RELATÓRIO DE CONSULTA PÚBLICA

Avaliação de Impacte Ambiental n.º 3707

Projeto “Central Solar Fotovoltaica Alqueva”

Junho de 2024

Figura 3 – IGT de âmbito municipal em vigor na área de estudo (figura 5.8 do relatório síntese, pág. 129).

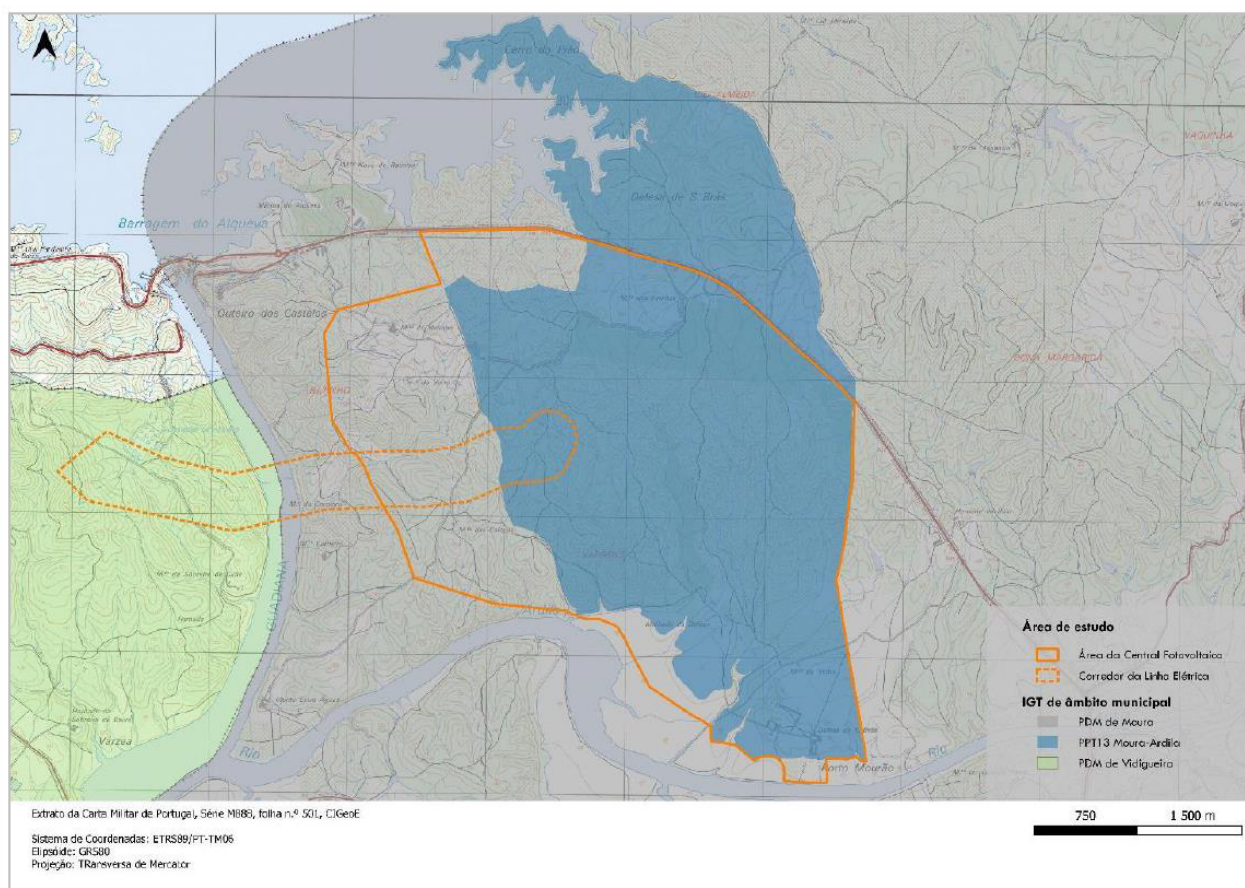
Em síntese o estudo (pág. 143) sobre o PP T13 Moura-Ardila verifica (...) que o Projeto constitui um uso incompatível com o uso turístico previsto. Com a publicação do novo Plano que o vai revogar, (atualmente em fase de concertação), a Central Fotovoltaica e a LMAT (enquanto projeto associado) passam a constituir uma utilização compatível com as opções de desenvolvimento da Câmara Municipal de Moura.

Figura 4– Peça desenhada da bacia visual da Central Fotovoltaica de Alqueva (desenho n.º 14.1 do volume 2 – Peças Desenhadas).

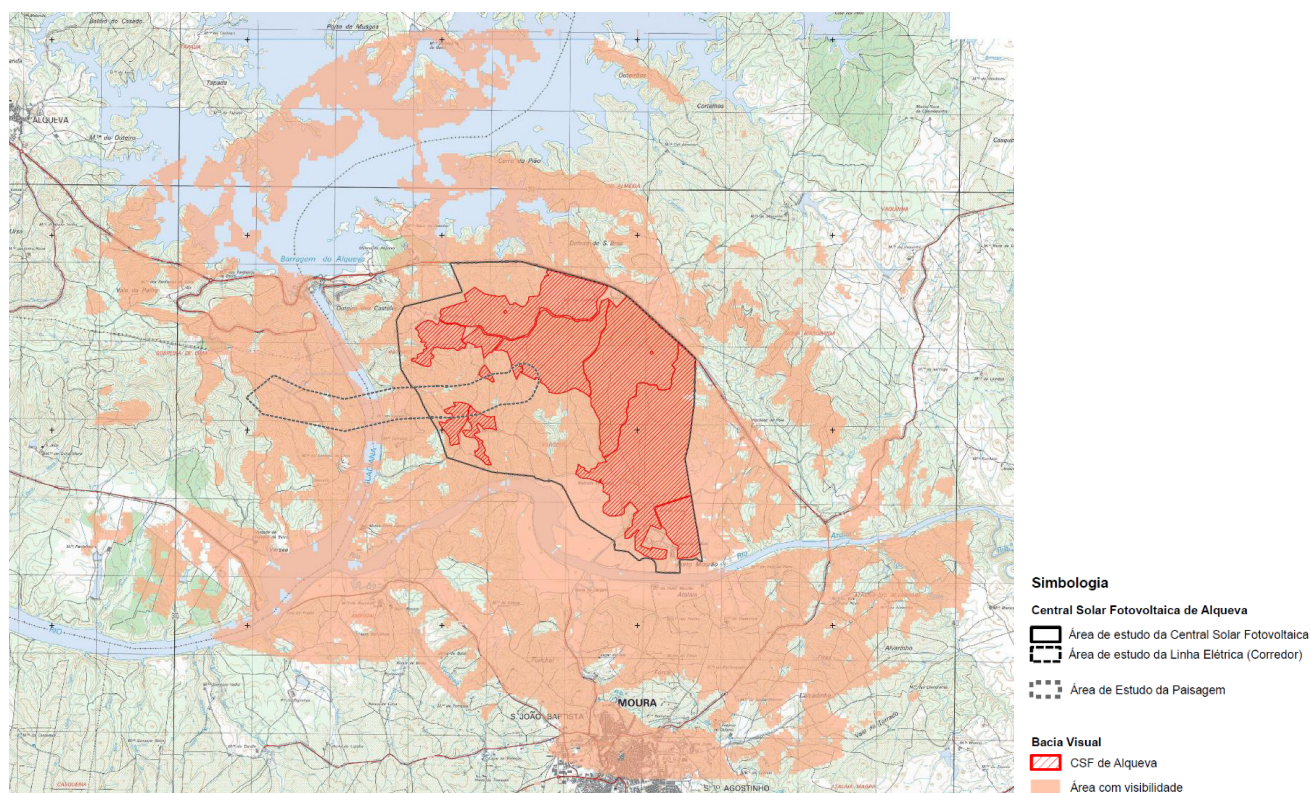
Do ponto de vista paisagístico é na fase de exploração (estimada por 35 anos), em virtude do caráter permanente dos painéis fotovoltaicos, que se verifica maior intrusão visual do projeto execução na paisagem, assim como a perda de valor cénico da mesma. Salienta-se assim, que esta intrusão é mais perceptível em distâncias inferiores a 1 Km, distância em que o observador visualiza os painéis fotovoltaicos com muita nitidez e constituem elementos dominantes na paisagem, destacando-se o Monte do Ratinho, a 0,09 Km, em relação ao setor A2 e A3 da Central Fotovoltaica e o as construções existentes, o percursos pedestre “Rota da Água de Moura”, que dista 0,41 km do setor 7, nos termos dos valores identificados no âmbito da influência, constantes do quadro 1, Anexo 5 (Paisagem), sem prejuízo, das restantes edificações/montes existentes na área de estudo, do “*novo Plano na área da Central*”, da “Marina do Alqueva” e a proximidade à povoação de Moura, de acordo com a representação da bacia visual, da figura 4.

Figura 5– Peça desenhada do Plano de Estrutura Verde e de Integração Paisagística (PEVIP)da Central Fotovoltaica de Alqueva (desenho n.º 1, anexo 10, volume 3 – anexos técnicos).

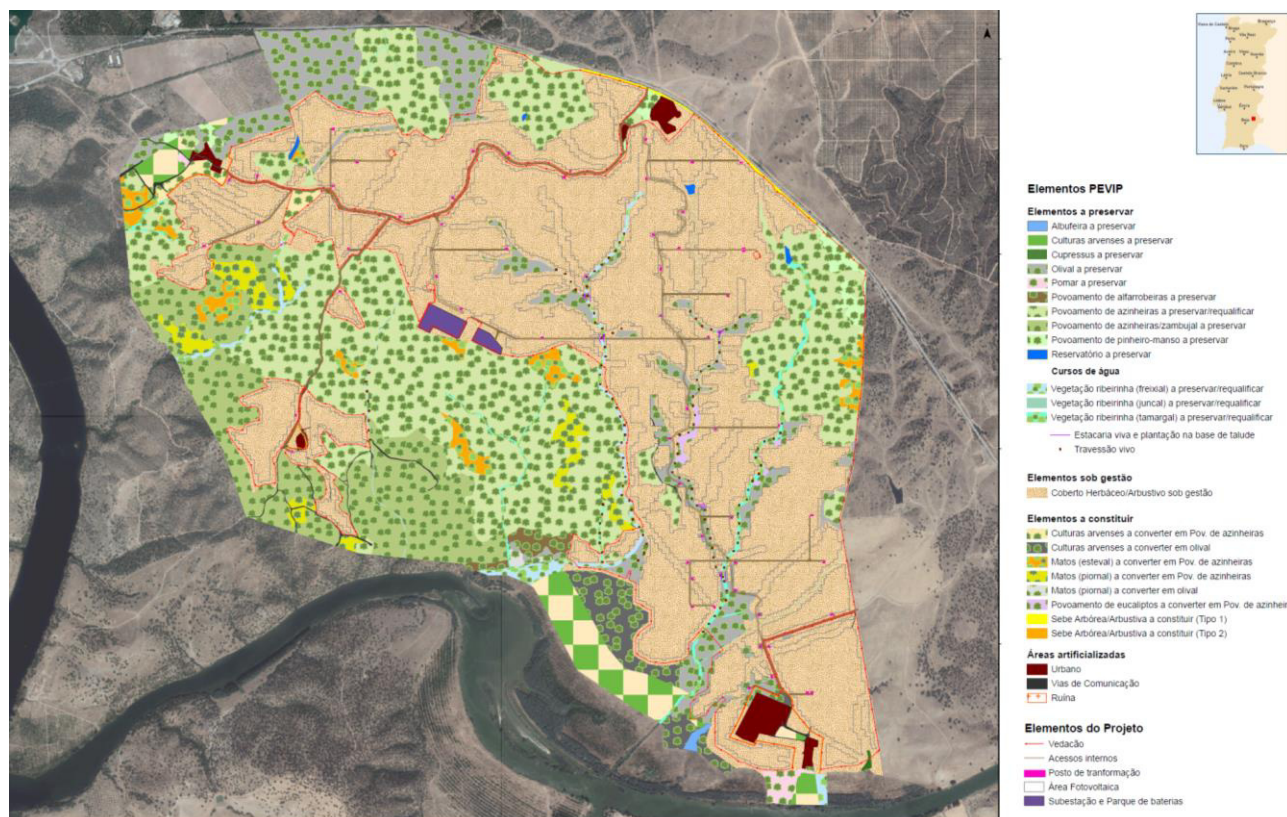
preservar e recuperar os povoamentos de azinheiras; conversão de algumas culturas arvenses, matos e eucaliptais, em povoamentos de azinheiras e olival e a constituição de faixas de vegetação arbórea e arbustiva, por forma a mitigar o efeito de intrusão visual causado pela Central Fotovoltaica (vide figura 5), e respetivo plano de monitorização;

O PEVIP e/ou o PCD deve ainda, consubstanciar a execução de barreiras visuais nas áreas “Áreas edificadas a manter”, passíveis de utilização turística e identificadas na U1 – Parque Solar, conforme planta de zonamento do PUMA, uma vez que os observadores se localizam a uma distância inferior a 1 Km (o que permite uma visualização dos painéis solares com muita nitidez e os destaca como elementos dominantes na paisagem), assim como a execução de cortina arbórea junto à ER 255, para proteção do enorme potencial turístico, previsto na U2 – Conjunto Turístico do PUMA.

Figura 6 – Oferta turística na envolvente do projeto (buffer de 3000 m em relação à delimitação aproximada do traçado da linha elétrica, a 400 kV).¹

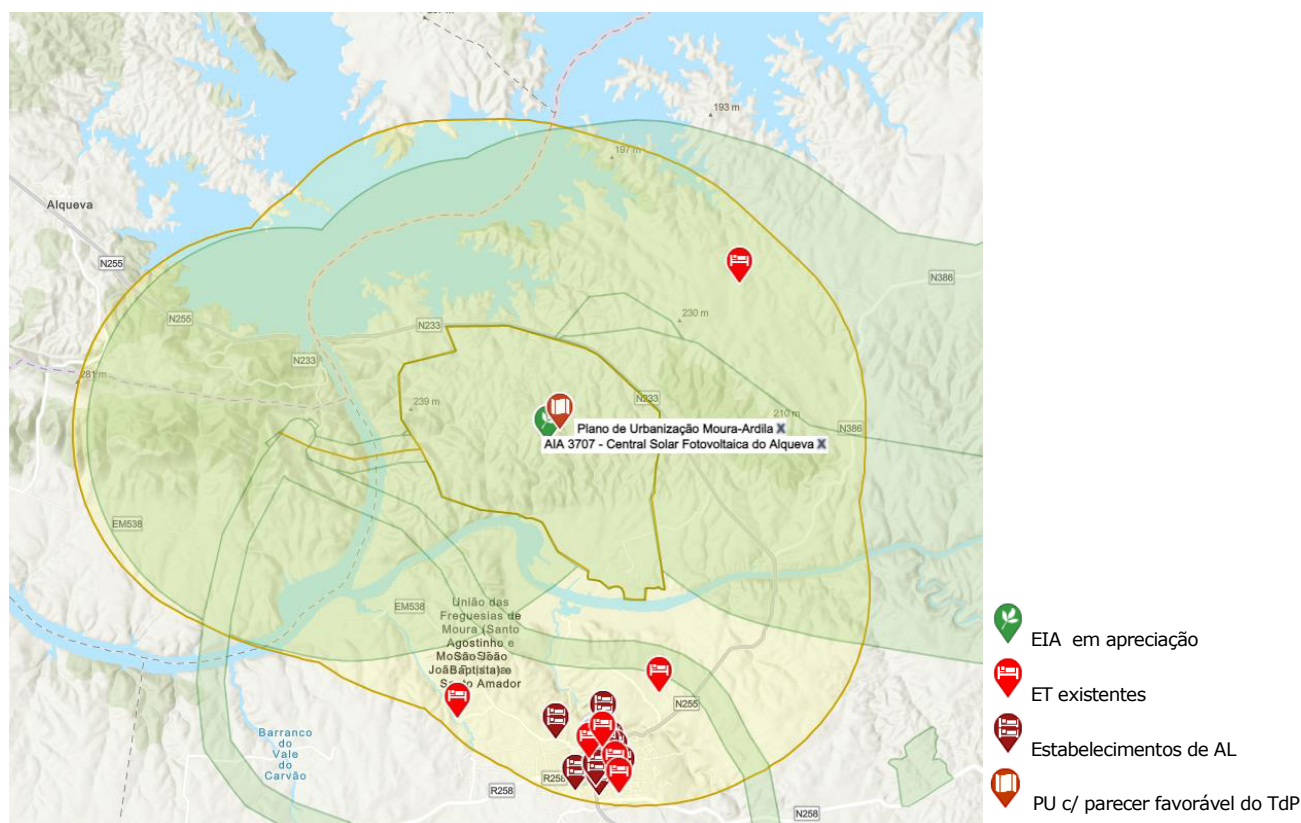
b) Com base na caracterização da atividade turística existente e perspetivada na envolvente do projeto (assente em dados disponíveis no SIGTUR), o projeto terá impactos negativos e muito significativos sobre a atividade turística nas fases de construção e de exploração, podendo afetar o alojamento turístico existente, sobretudo na fase de construção, face aos trabalhos associados à obra, e repercutir-se em perdas na atividade turística na fase de exploração, designadamente na redução da procura, por razão da presença das novas infraestruturas e da inerente perda do cariz rural da paisagem. Com efeito, a Central Fotovoltaica irá constituir um elemento dominante, de intrusão visual na atual paisagem, diminuindo o valor cénico da mesma.

Figura 3 – Atual central fotovoltaica flutuante na Barragem do Alqueva (a capacidade prevista será 17 vezes superior a esta instalação).

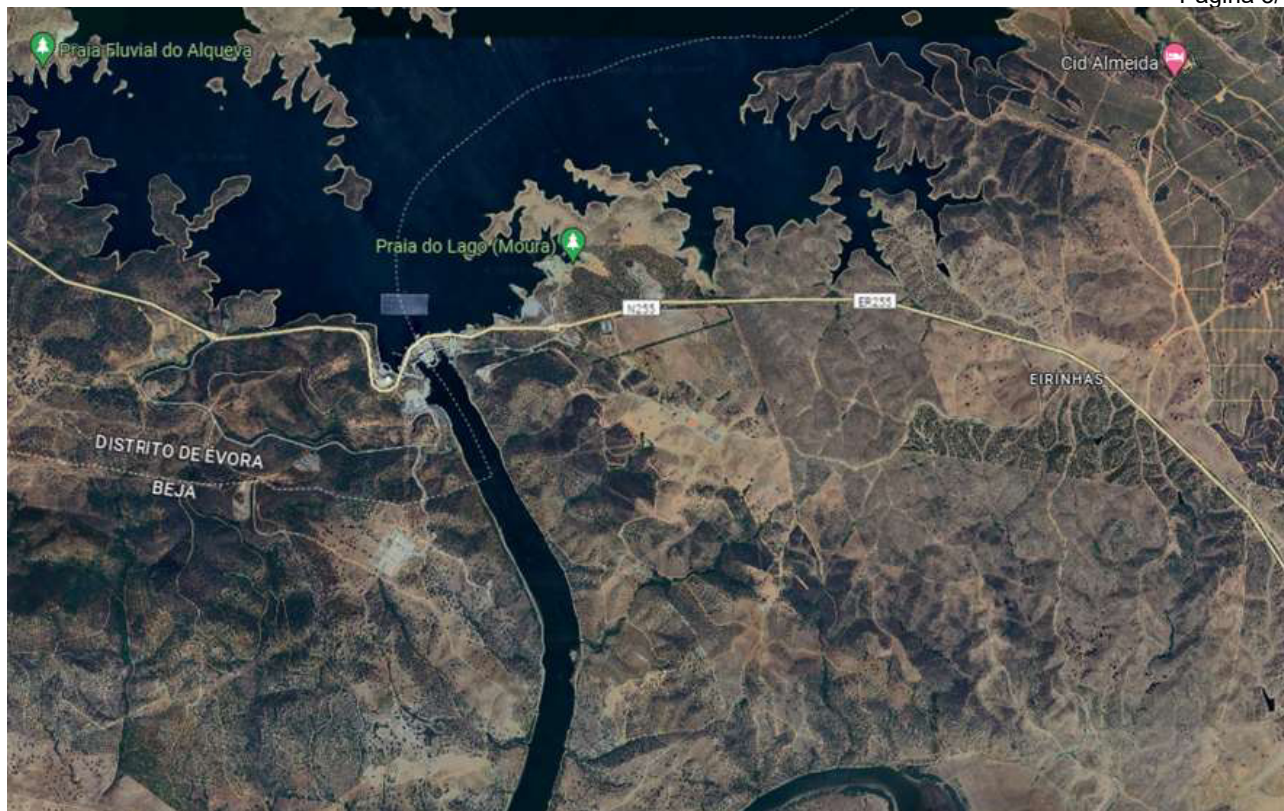
A otimização do ponto de injeção na rede da barragem do Alqueva através de produção renovável na proximidade é virtuosa, evitando os custos e impactes da expansão da rede de transporte de eletricidade a longas distâncias. A combinação de vários recursos renováveis (solar, hídrica, eólica) também é positiva, dado que estas têm perfis de produção diferentes que podem ser complementares. No entanto, realça-se que a Barragem do Alqueva tem uma capacidade instalada de produção de eletricidade de 512 MW. Assim, o GEOTA questiona a viabilidade técnica dos três projetos usarem o mesmo ponto de injeção, quando a

Figura 2 - Planta da Central

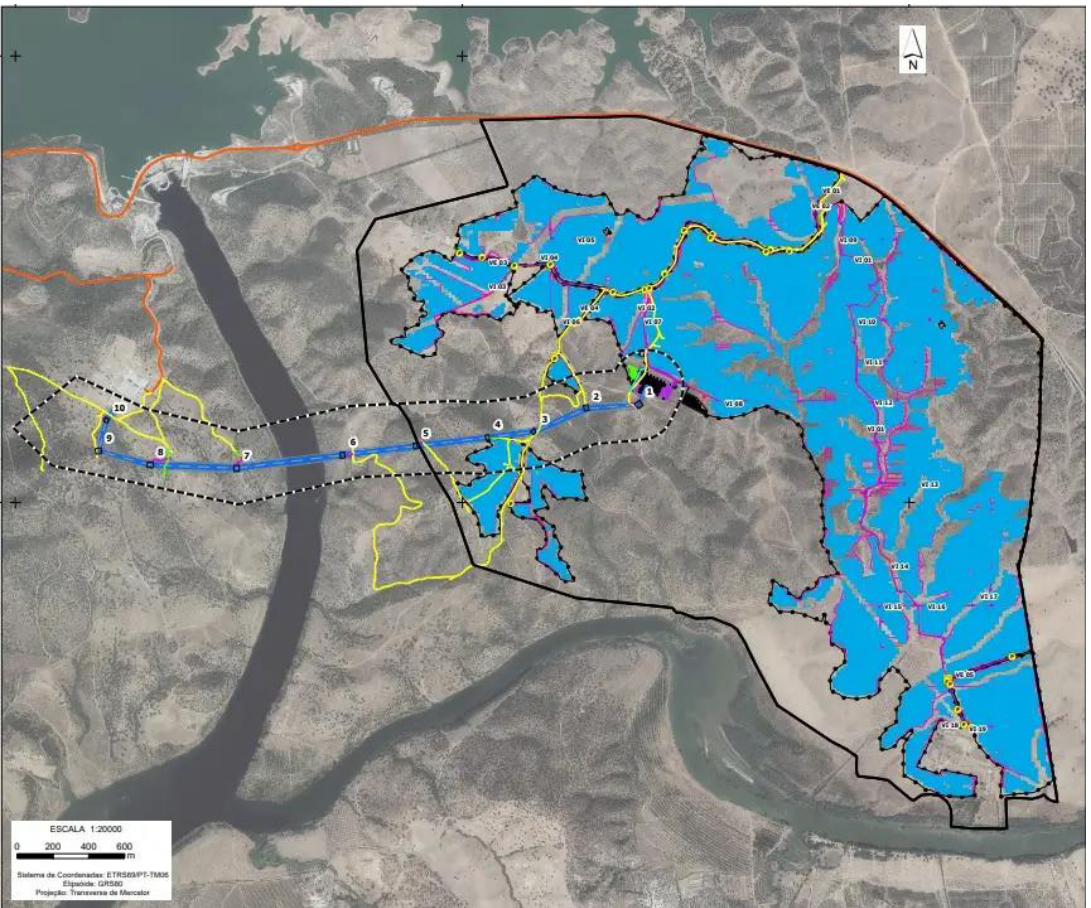
- em primeiro lugar, a área de instalação dos painéis fotovoltaicos vai destruir diretamente um terço da área da Zona da Foz (assinalada a cor azul na Figura 2 - Planta da Central);
- em segundo lugar, a área de ocupação adicional da central (para além da área da instalação dos painéis fotovoltaicos) vai delimitar e ocupar sensivelmente mais um terço da área da Zona da Foz (diferença entre a área a azul e a área assinalada a linha preta contínua na Figura 2 - Planta da Central) ;
- em terceiro, uma vez que a área total da ocupação da central fica posicionada na fronteira norte da Zona da Foz, delimitada pela Estrada Nacional 255, a instalação da central vem tamponar quase totalmente o terço da área restante, zona residual que fica praticamente entalada entre o Rio Guadiana e o Rio Ardila.

Fig.1. Distância entre a zona de implementação da Central Solar Fotovoltaica do Alqueva e a colónia reprodutora de abutres-pretos (*Aegypius monachus*) da Herdade da Contenda, Moura.

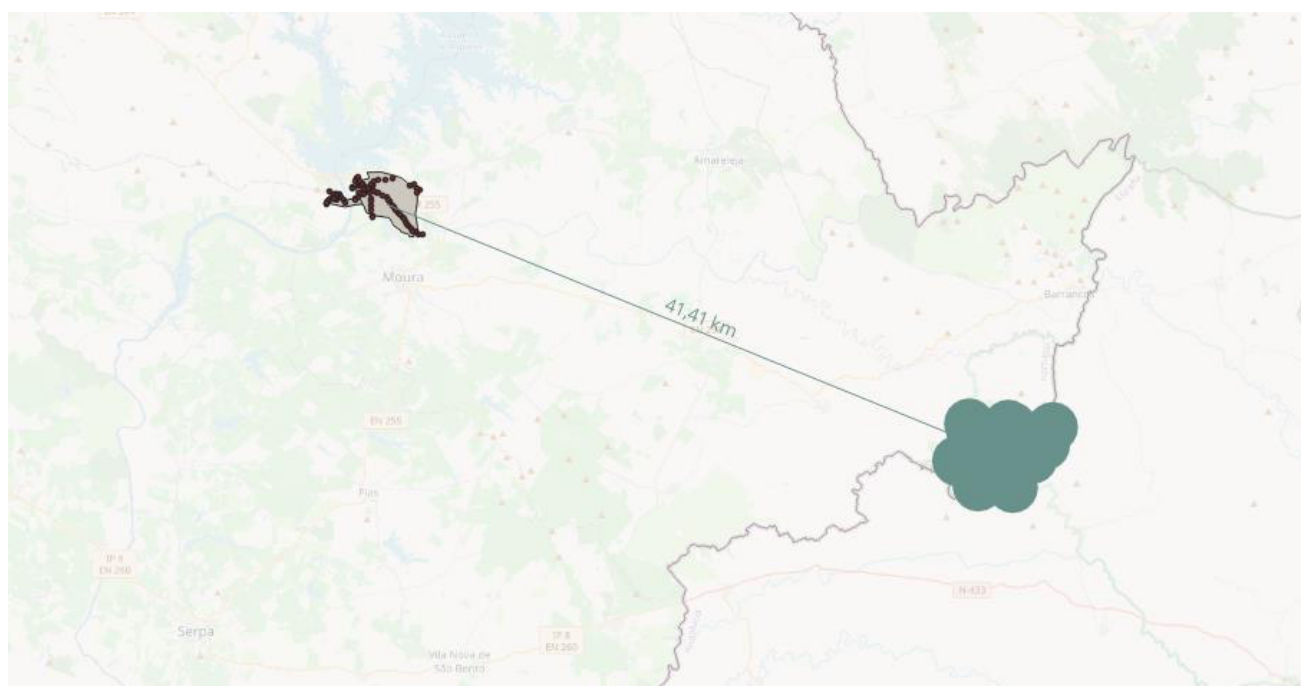
A área de implantação da Central Solar do Alqueva é de utilização regular por abutres-pretos, e localiza-se a cerca de 41 km (Fig. 1) da colónia reprodutora da Herdade da Contenda, localizada na Zona de Proteção Especial Mourão/Moura/Barrancos, e é regularmente atravessada por abutres desta colónia, bem como abutres da colónia reprodutora do Tejo Internacional.

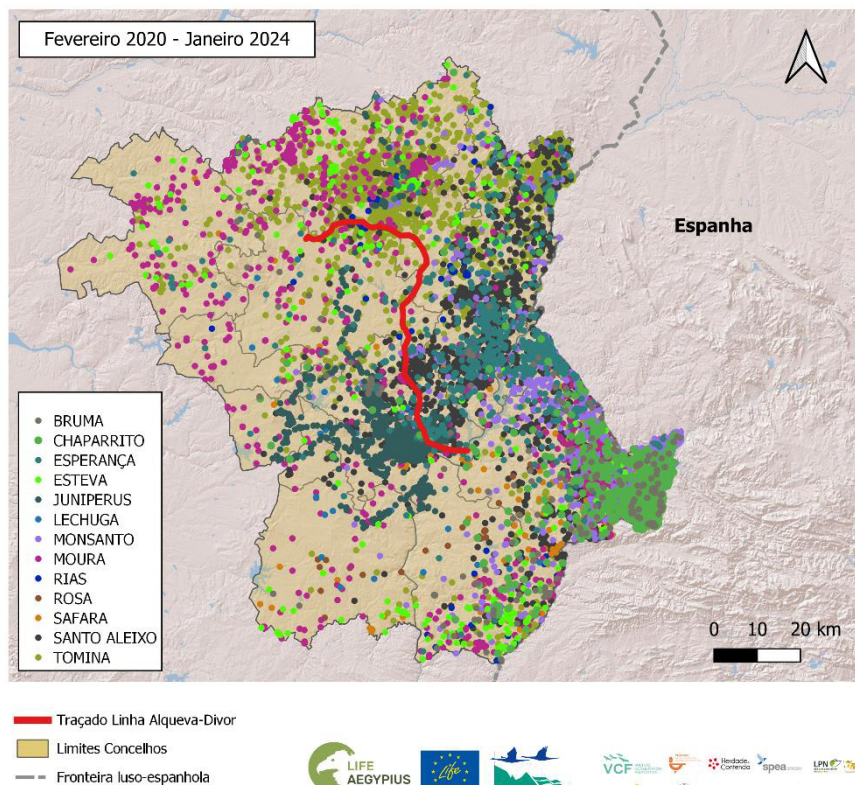
Este efeito cumulativo, e a perceção do risco para os abutres-pretos, será mais perceptível pela análise dos movimentos de aves marcadas numa região mais extensa. Para o efeito partilhamos também o mapa de movimentos de treze abutres-pretos marcados com emissor GPS/GSM que utilizaram a área de implantação da Linha Elétrica Alqueva - Divor, a 400 kV, entre fevereiro 2020 e janeiro 2024 (Fig. 3). Este mapa foi também partilhado por esta equipa em comentário feito durante o período de consulta pública à referida Linha Elétrica.

- Será também de equacionar a adoção de uma tipologia de linha que reduza o n.º de planos de colisão (p. ex. armações em pórtico), se tecnicamente possível (cf Manual ICNF, 2019).
